Réf. DPC : 2043-0550/05/2021-039PR (corr. DPC : A.Thiebault)
Réf. NOVA : 04/PFU/1779313 (corr. DU : O. Rousseau)
Réf. CRMS : AA/BXL22861_693_PUN_Marché_aux_herbes_14
Annexe : 1 dossier

Objet : BRUXELLES. Rue du Marché aux Herbes, 14 / Impasse Saint-Nicolas
Demande de permis unique portant sur : régulariser la devanture commerciale et transformer un logement aux étages d'un immeuble partiellement classé

Avis conforme de la CRMS

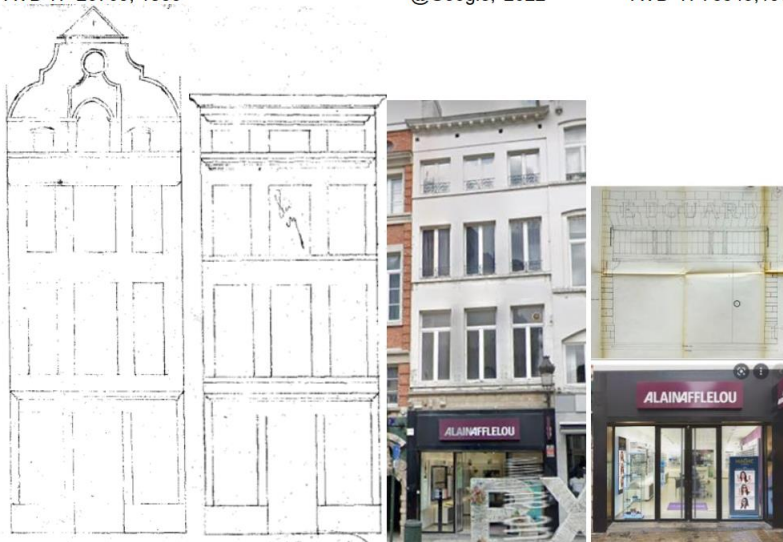
L'objectif du demandeur est de revenir à un logement unifamilial dont la qualité serait améliorée notamment par la réfection des enduits de façade, le remplacement des châssis et/ou l'amélioration la performance énergétique des châssis existants, l'enlèvement d'éléments inopportuns dans la cour recouverte (enseigne, toilette extérieure,...) et la construction d'un petit jardin d'hiver à leur place. Il demande à cette occasion la régularisation de la devanture et de ses enseignes et le remplacement de la fenêtre de toit en façade avant par une fenêtre de toit en saillie (« chien assis »)

Sur le versant avant, il est demandé de créer une nouvelle lucarne (« chien assis ») habillé de zinc, dans l'alignement des baies centrales de la façade. Sur le versant arrière, il est prévu de créer deux nouvelles fenêtres de toit dans l'alignement des baies des étages et de supprimer la cheminée en place.

- en raison de son impact visuel trop important et inadapté au bâti et partant, son manque d'intégration au paysage, renoncer à la création de la nouvelle lucarne proposée (« chien assis ») et opter en lieu et place, pour des fenêtres de toit dans le plan de la toiture (versant avant), adaptées à la typologie du bâti et visuellement intégrées aux ensembles immobiliers dont l'immeuble appartient aux zones de protection
